改善箇所説明図

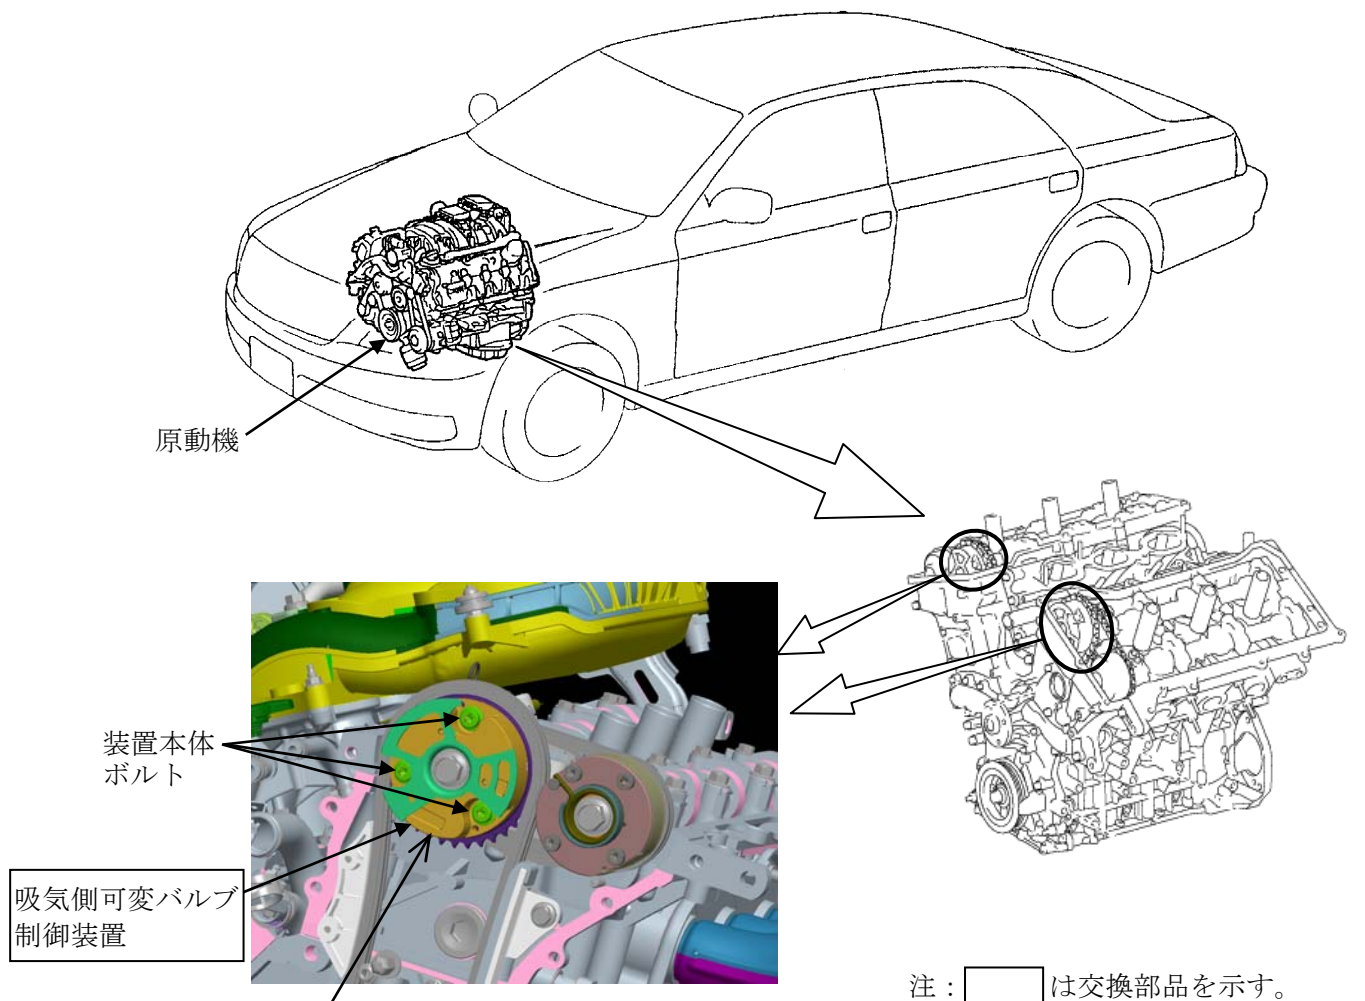
基準不適合発生箇所

原動機の吸気側可変バルブ制御装置において、冷間始動直後まれに当該装置内に発生する大きな衝撃力により、装置本体を組み付けているボルトが緩むことがある。このため、吸気バルブの制御ができなくなってエンストするおそれがある。

改善の内容

全車両、吸気側可変バルブ制御装置を対策品と交換する。

識別

改善済車両には車台番号打刻位置の車台番号下4桁目の下に黄色ペイントを塗布する。
